女川原子力発電所第2号機 工事計画審査資料	
資料番号	02-補-E-01-0100-6-4 改 4
提出年月日	2023年6月 27日
【凡例】 : 前回ヒアリング資料からの変更箇所

補足-100-6-4 原子炉格納容器調気系主配管の

要目表記載変更について

東北電力株式会社

02 表 1 VI-3-3-6-2-9-1-2-1 R2

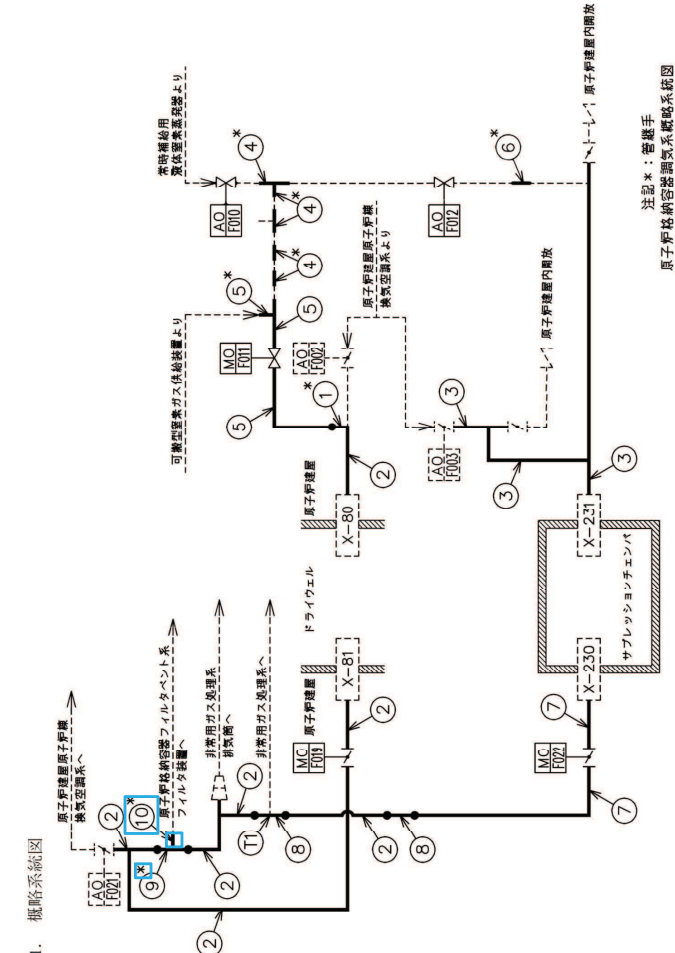
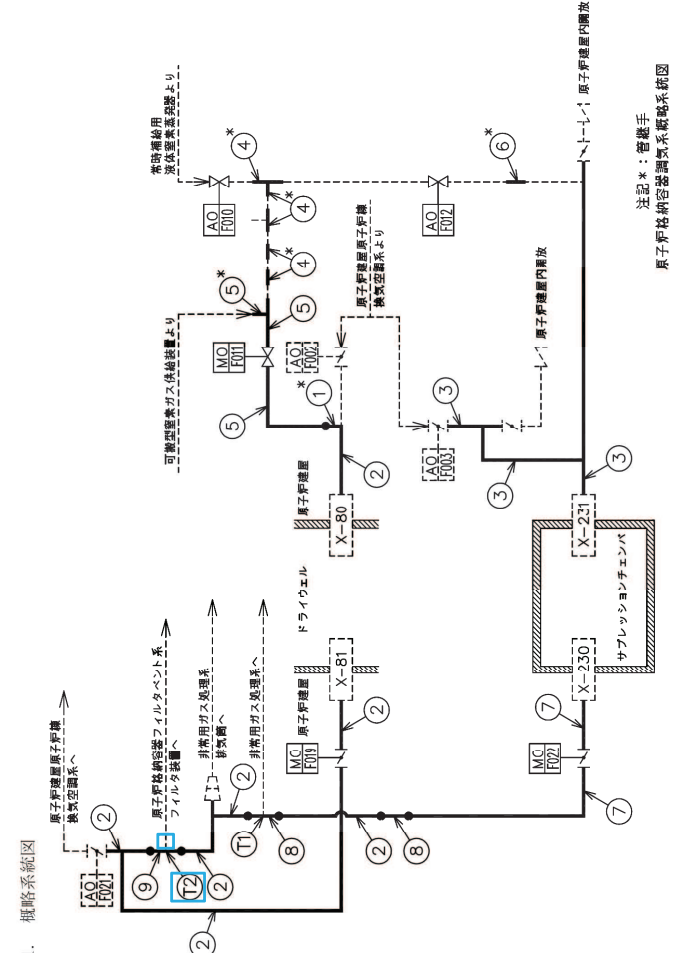
変更前 (令和3年12月23日付で認可された設計及び工事の計画の添付書類)	変更後	備考
<p>0.2 ⑥ VI-3-3-6-2-9-1-2-1 R.2</p> <p>1. 概略系統図</p>  <p>注記*: 管継手 原子炉格納容器調気系統図</p>	<p>0.2 変二 VI-3-3-6-2-9-1-2-1 R.2</p> <p>1. 概略系統図</p>  <p>注記*: 管継手 原子炉格納容器調気系統図</p>	<p>管 No.10 (JIS 規格外管継手の枝管) は原子炉格納容器フィルタベント系に含むため削除し実線を破線表示とした また、管の穴と補強計算対象として T2 を追記し管継手に付記する*を削除した</p>

管 No.10 (JIS 規格外管継手の枝管) は原子炉格納容器フィルタベント系に含むため削除した
 また、管 No.9 は JIS 規格外管継手であるため厚さの負の許容差: Q 及び管の最小厚さ: ts をメーカー基準値へ変更
